COMITATI DI CITTADINI
"NO MEGACENTRALE" & "TERRA CHE CI APPARTIENE"

Ministero dell'Ambiente e della Tutela del Territorio e del Mare - D.G. Valutazioni e Autorizzazioni Ambientali

Oggetto: Osservazioni integrative su varie criticità del progetto di Impianto solare termodynamico a concentrazione della potenza lorda di 55 MWe denominato "Gonnosfanadiga" e opere connesse, insistente sui Comuni di Gonnosfanadiga e Villacidro.

Fig. 1: Una delle strade/passeggiate del Monti Mannu (M.te Margherita). L'area dell'impianto è già visibile da qui, evidenziata dalla freccia, e poco oltre iniziano i punti panoramici.

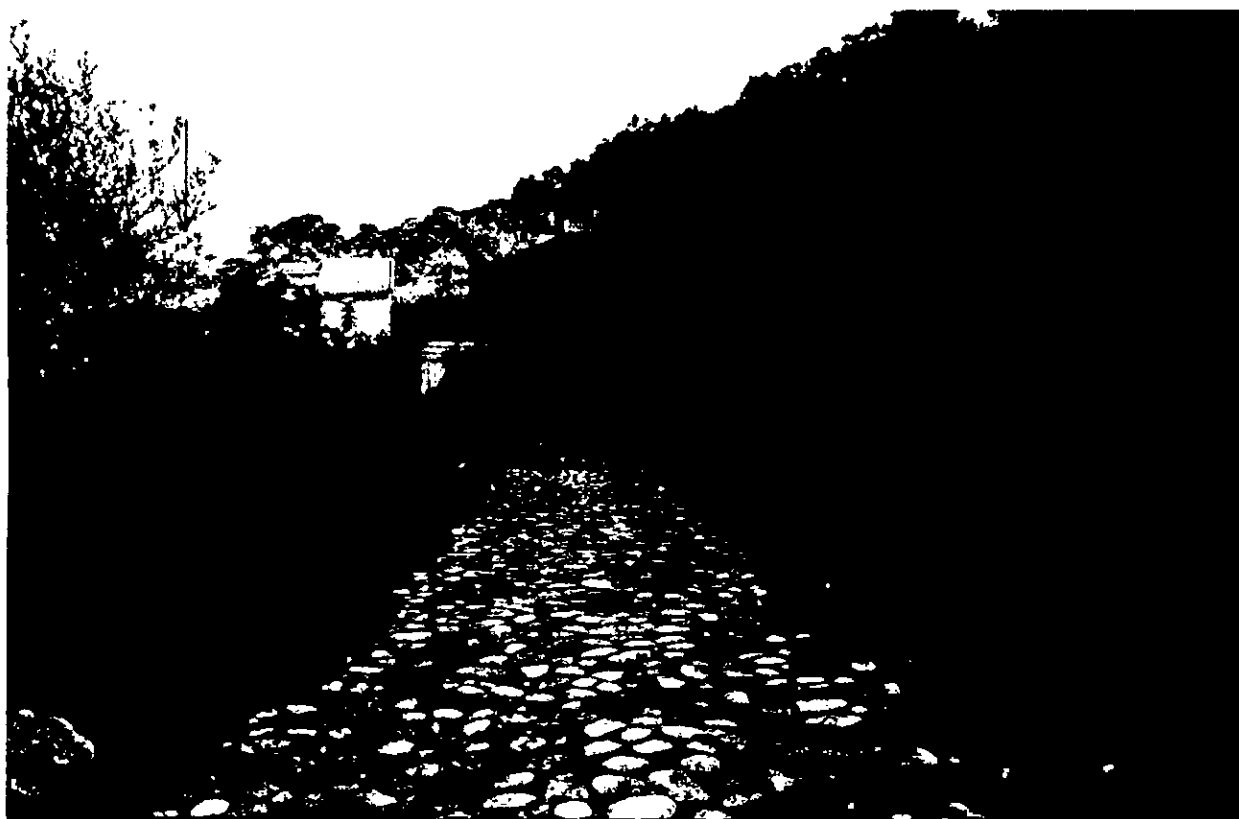
Commentiamo anche l'affermazione che *"Ad Ovest, nell'intorno dell'edificato del comune di Guspini, si innalzano delle alture (Monte Candelazzu, Monti Mannu e Cuccuriba) dove l'impianto risulta bene/parzialmente visibile, ma in tali aree non si individuano molti edifici e le poche strade presenti sono sterrate e di difficile accesso"*, per l'evidente difformità con l'assetto dei luoghi. Le alture citate sono facilmente raggiungibili e praticate da residenti e turisti, dove vengono esplicitate molteplici attività ludiche e ricreative; si conferma la piena visibilità dell'impianto che non può essere schermato in alcun modo. In particolare la relazione cita come luogo di ottima visuale il Monti Mannu, o M.te Margherita, limitandola però alla sola zona sommitale e sottostimando la frequentazione della località: in realtà dalle pendici adiacenti alla cittadina di Guspini si dipartono tre passeggiate molto frequentate da cittadini e turisti, che a poche centinaia di metri dalla partenza e molto prima della cima danno piena visibilità sulla zona dell'impianto. Le immagini 1-4 illustrano quanto riportato. Inoltre, per quanto riguarda il rilievo del M.te Candelazzu (193 m), distante 1.3 km dall'impianto, il suo versante nord e est è occupato da un'area di espansione residenziale infrastrutturata e urbanizzata.

Riteniamo perciò discutibili e non oggettive le conclusioni della relazione: *"Da quanto riportato si può affermare che la zona scelta per la realizzazione dell'impianto termodinamico solare "Gonosfanadiga" non presenta problematiche dal punto di vista naturalistico e paesaggistico. L'opera, nonostante le sue dimensioni, si va ad introdurre in un contesto dove non sono riscontrabili elementi di particolare pregio e l'utilizzo di tecniche di mitigazione, naturali ed architettoniche, riduce notevolmente l'impatto visivo della centrale"*, infatti l'area non è priva di naturalità ricadendo in essa anche una zona Z.P.S., e presenta notevoli impatti dal punto di vista paesaggistico, non mitigabili neppure dalle opere suggerite. Inoltre in tale area è preservato un paesaggio agrario e rurale che va mantenuto non solo per i suoi aspetti formali ma anche per le attività produttive che in esso si svolgono, e perché rappresenta un bene identitario.
